Technische Änderung für MultiCard Markierer, Typ WS 8/5 PLUS

die MultiCard Variante des Typs WS 8/5 PLUS MC werden nach einer Übergangszeit geändert.
Bitte leiten Sie diese Produktänderungsmitteilung (PCN) an Ihre Mitarbeiter und ggf. an Ihre Kunden weiter.

3. Änderungsdetails

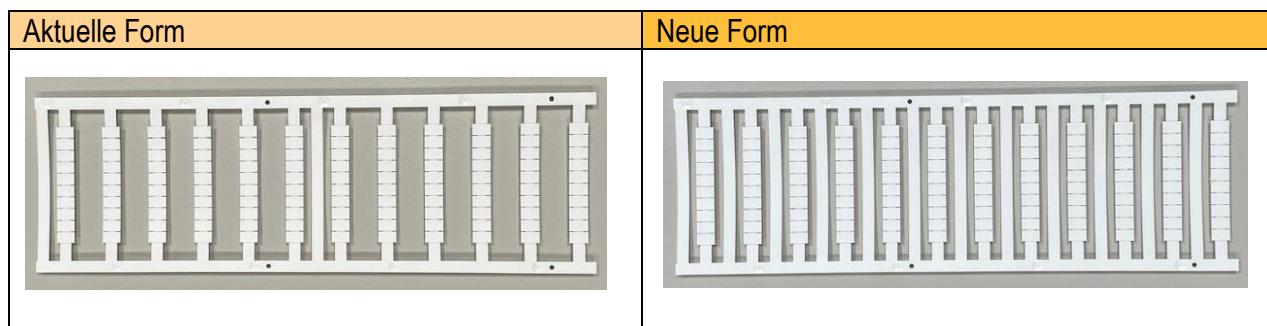
Stabilisierung der Matte als ebene Fläche

Die Markierer vom Typ WS 8/5 PLUS MC zeigten nach der Bedruckung im PrintJet Drucker eine unterschiedlich stark durchgebogene Form. Um dies zu Verbessern sind zusätzlich Stege eingebracht worden.
